改善箇所説明図

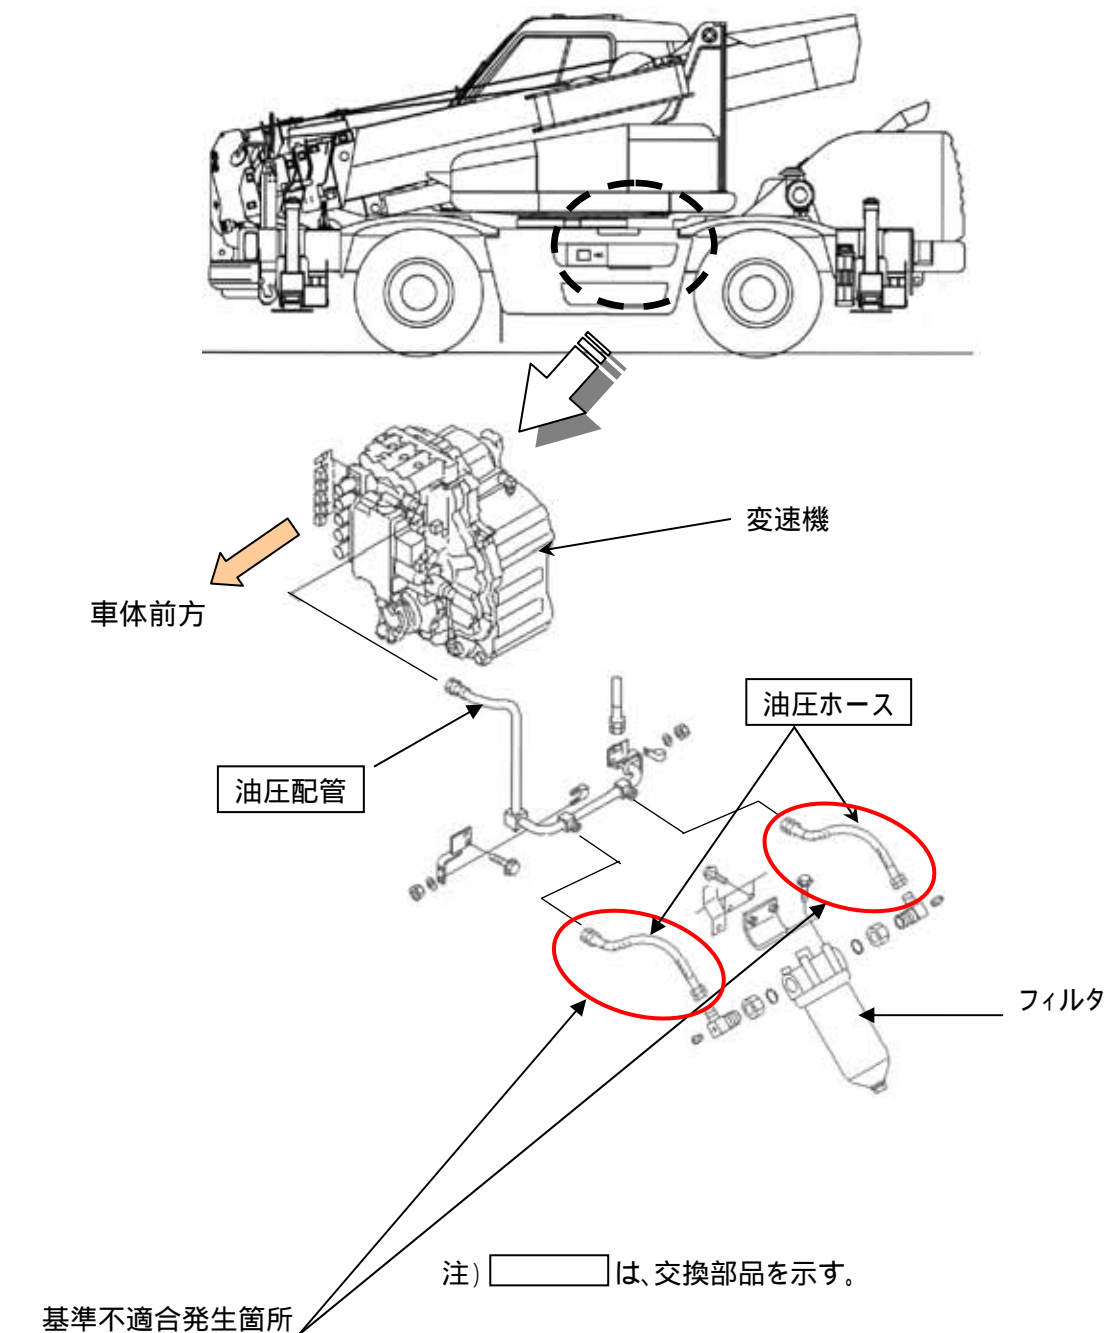
変速機において、油圧ホースの取り回しが不適切なため、組立時にホースの口金部に過度な力がかかっているものがある。そのため、そのまま使用を続けると、当該ホースに亀裂が入り、最悪の場合、作動油が漏れ、走行不能となるおそれがある。

改善措置の内容：全車両、油圧ホース及び油圧配管を対策品に交換する。

識別：油圧ホース及び油圧配管の口金部に白色ペイントを塗布する。
